Záznam ze závěrečné profesní porady ke zpracovávání dokumentaci

„Rozšíření CDP Přerov – nová budova“

v úrovni dokumentace pro stavební povolení a provedení stavby (DSP+PDPS)

– technologická část,

Varianta 2 – tabulkový přehled tratí, sálů a personálního obsazení

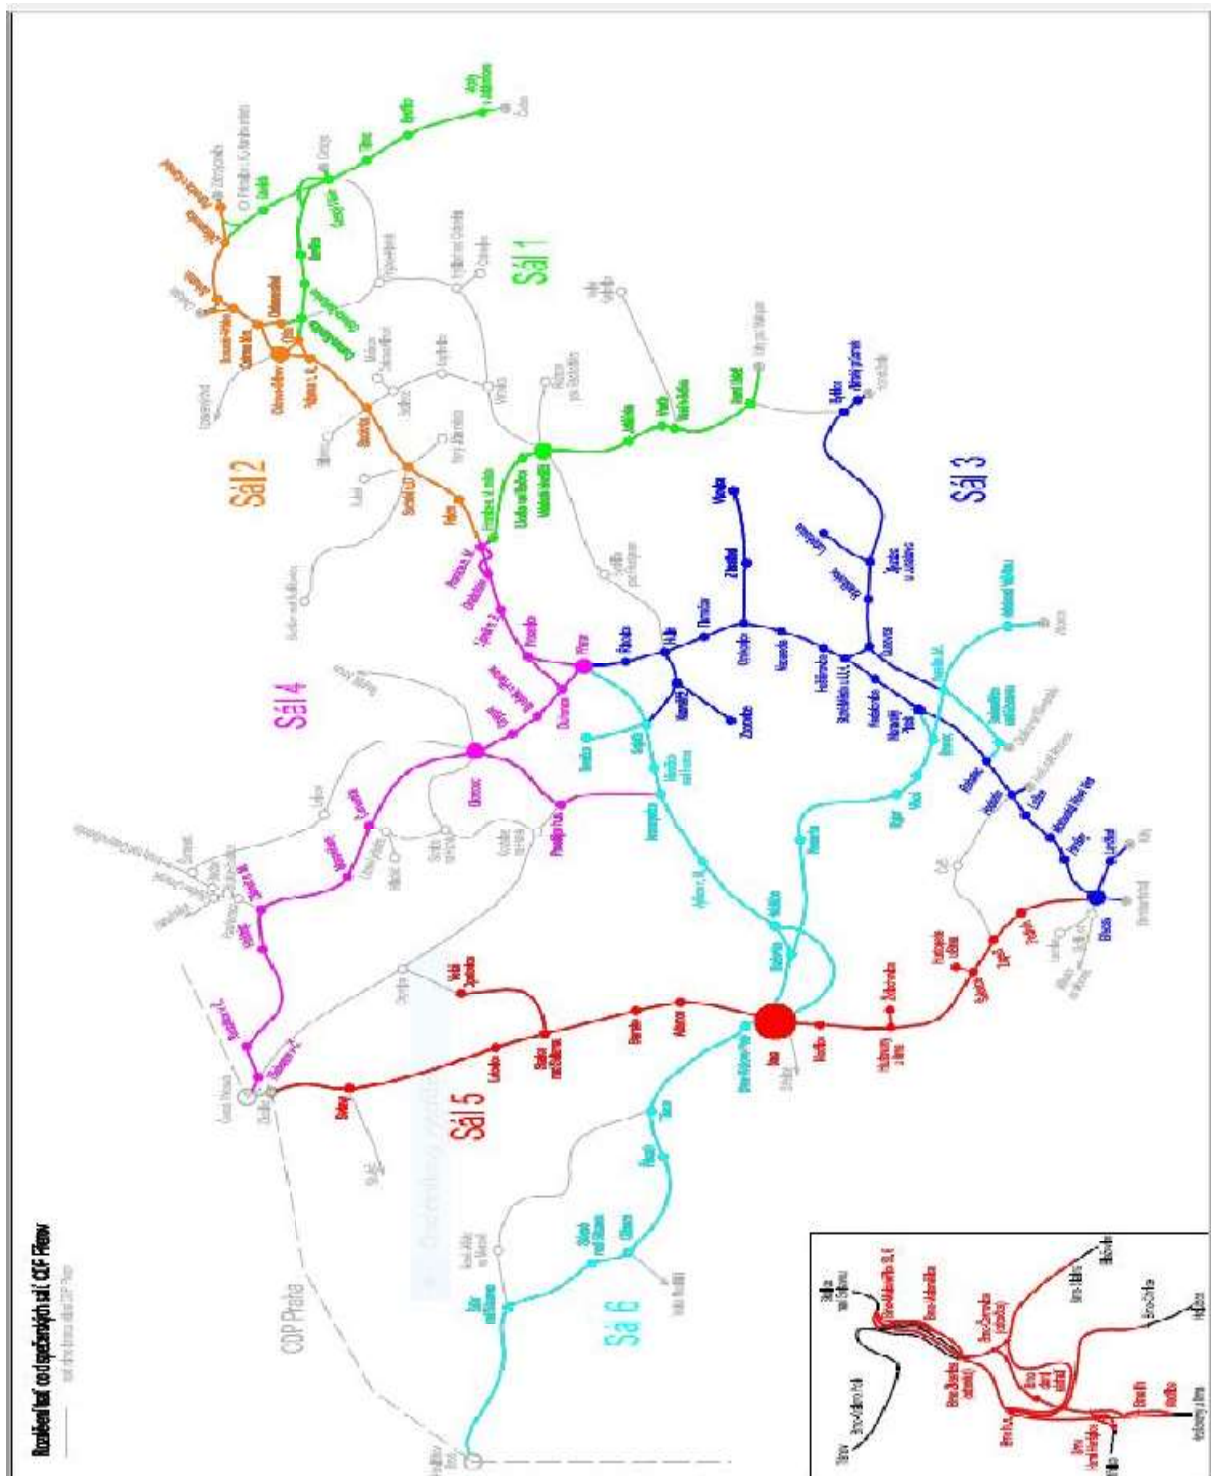
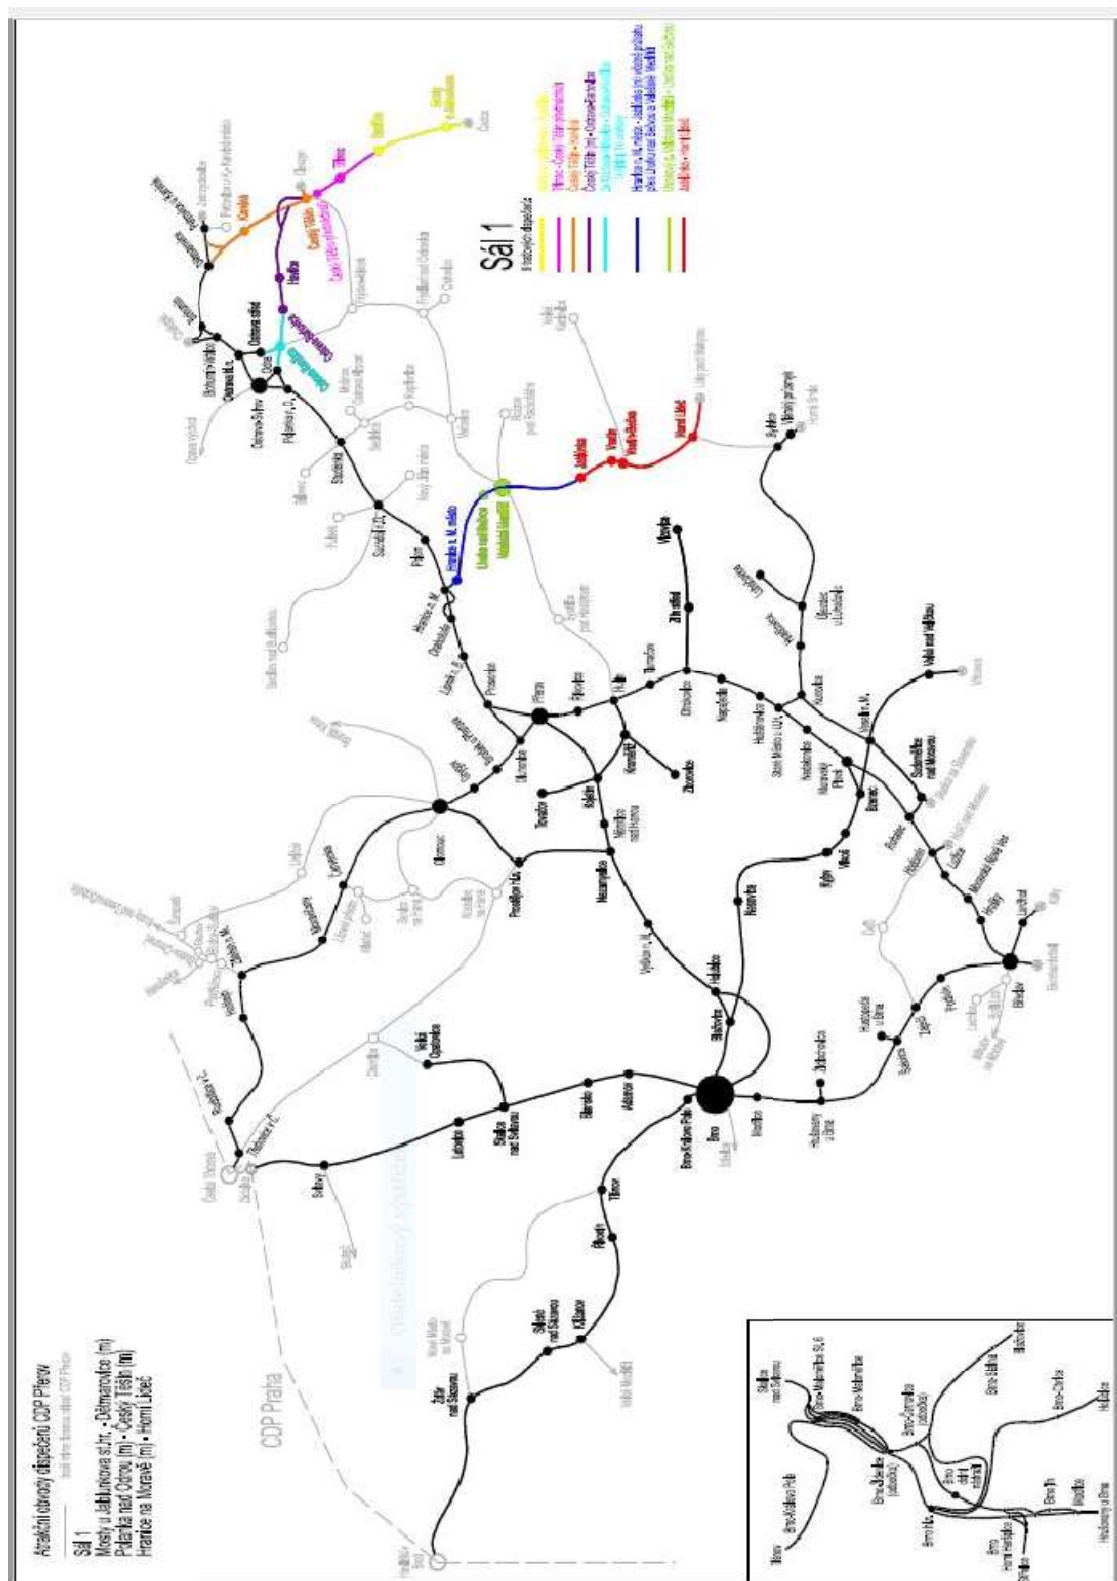
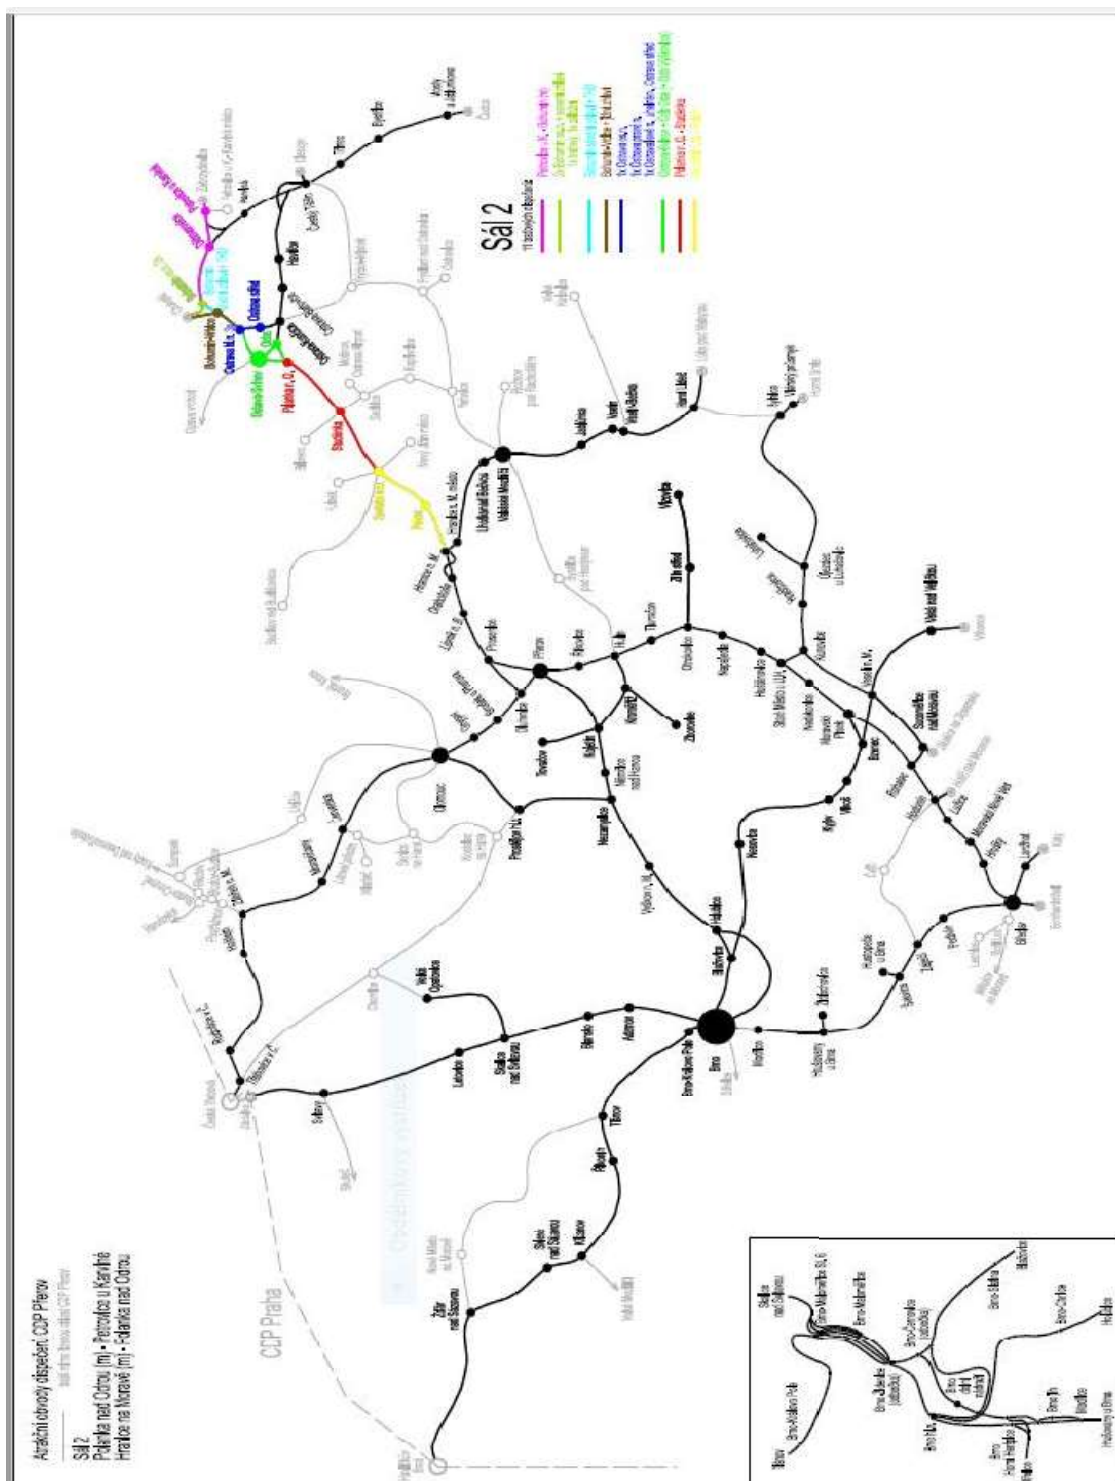
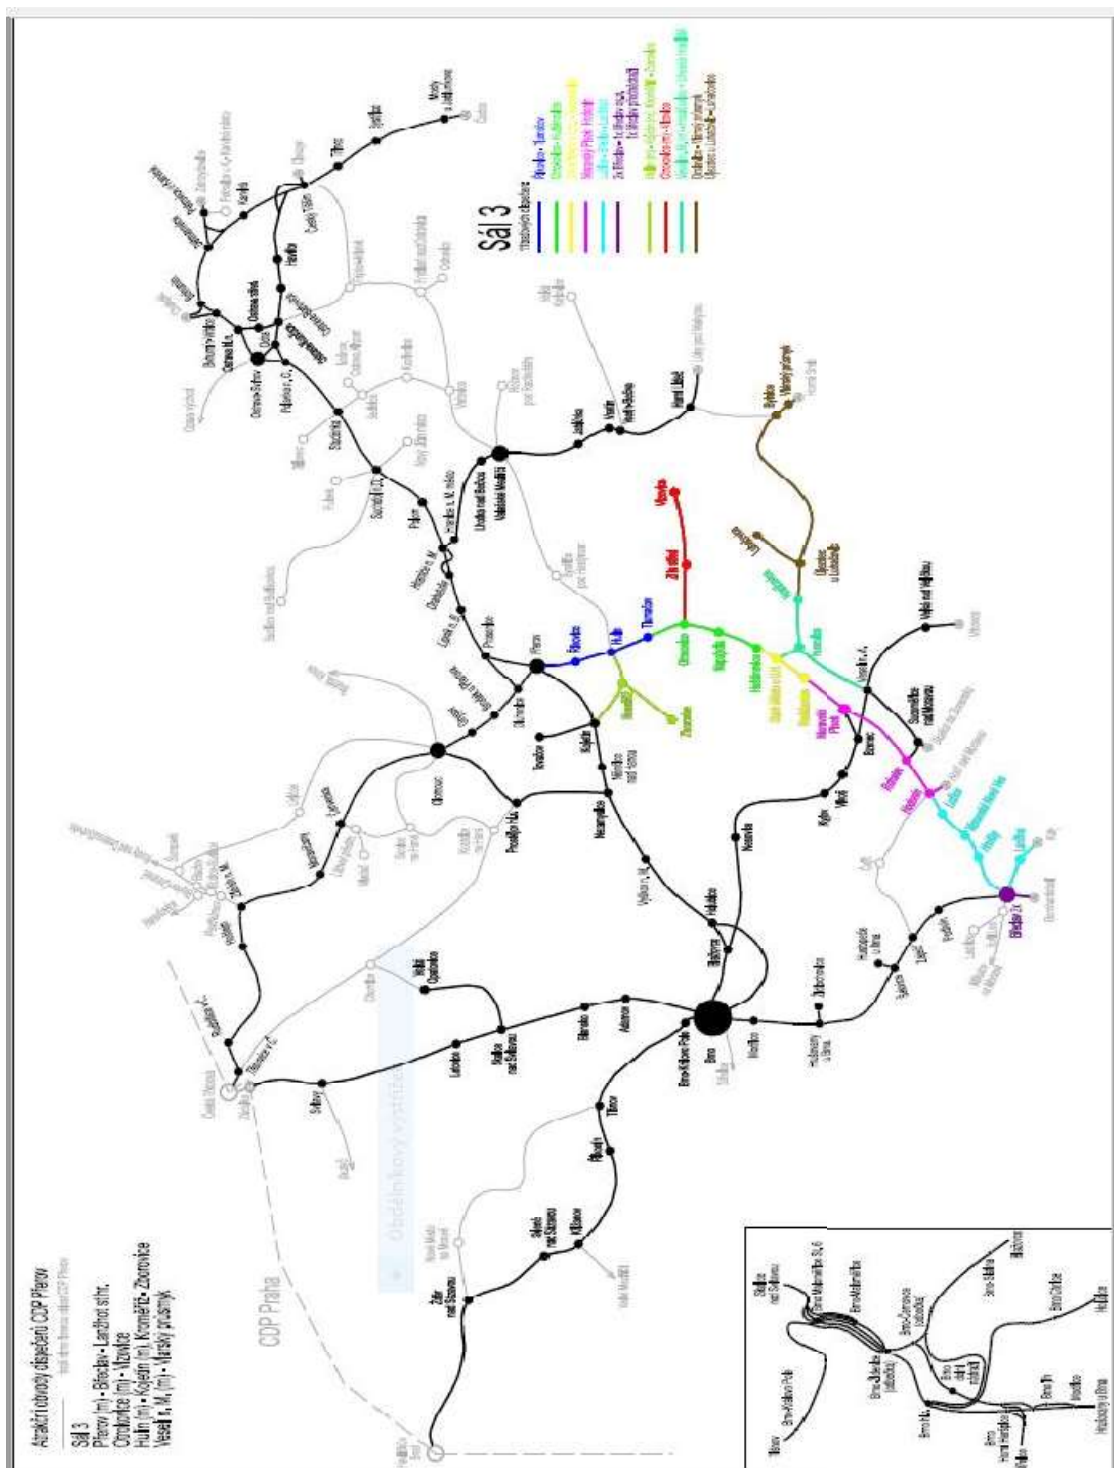
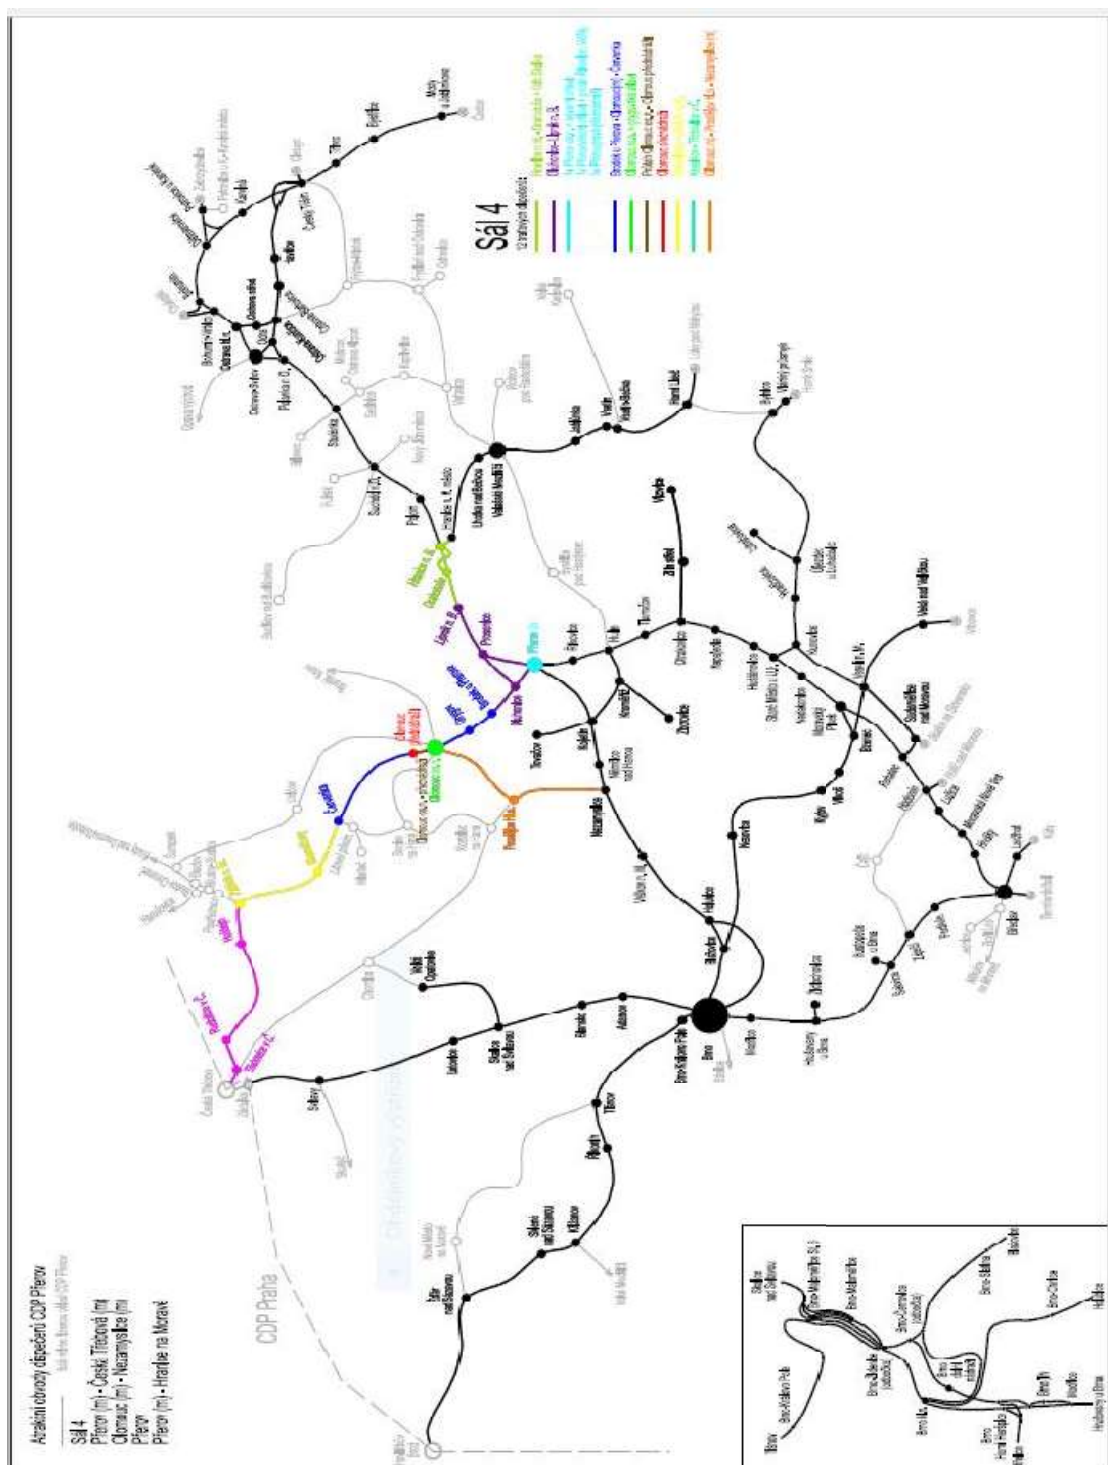
Připomínky CDP Přerov 11.05.2023.

CDP Přerov navrhuje dílčí úpravy obvodů traťových dispečerů, které na poradě předložil dopravní technolog:

Sál 1 Dětmárovice (m) – Mosty u Jablunkova st. hr., odb. Odra (m) – Český Těšín (m), Hranice na M. (m) – Horní Lideč st. hr. – proti návrhu dopravního technologa nedošlo k úpravám

Sál 2 Hranice na M. (m) – Petrovice u Karviné st. hr. – s ohledem na sjezdy VRT došlo k přidání 1 TD na uzel Ostrava (5) a počet TD v Bohumíně byl upraven na současný stav (3 + záložní dispečer)

Sál 3 Přerov (m) – Břeclav – Lanžhot st.hr., Otrokovice (m) – Vizovice, Hulín (m) – Kojetín (m), Kroměříž – Zborovice, Veselí nad Moravou (m) – Vlárský průmysk, Luhačovice – Újezdec u Luhačovic došlo k přidání 1 TD v okolí Břeclavi a úpravě obvodů tří dalších TD

Sál 4 Česká Třebová (m) - Přerov (m) – Hranice na Moravě, Olomouc (m) – Nezamyslice (m) došlo k redukci o dva TD (Přerov a Olomouc) a s tím souvisejícími úpravami obvodů dalších 3 TD

Sál 5 Brno-Slatina – Přerov (m), Kojetín – Tovačov, Chrlice – Holubice (m), Blažovice (m) - Veselí nad Moravou, Veselí nad Moravou – Vrbovce, Veselí nad Moravou (m) – Rohatec (m), Brno (m) - Havlíčkův Brod došlo k doplnění chybějícího traťového úseku Chrlice – Holubice (m) a tím i jednoho TD a k přemístění sálu ze zdvojeného do velkého (prohození se sálem 6)

Sál 6 Česká Třebová (m) – Brno-Židenice (m), Brno-Židenice – Modřice, Modřice (m) – Podivín, Židlochovice – Hrušovany u Brna, Hustopeče u Brna – Šakvice došlo k posílení o jednoho TD v ŽST Brno hl. n. zejména s ohledem na ne zcela jasnou budoucí podobu ŽUB a zaústění VRT do uzlu Brno, ke změnám obvodů dalších TD nedošlo, prohození místností se sálem 5

Na základě připomínek CDP Přerov z 11.05.2023 provedl dopravní technolog dílčí úpravy atrakčních obvodů dispečerů.

Také byla aktualizována tabulka personálního obsazení dispečerských sálů, kde byly provedeny drobné změny v souvislosti s výše zpracovanou problematikou.
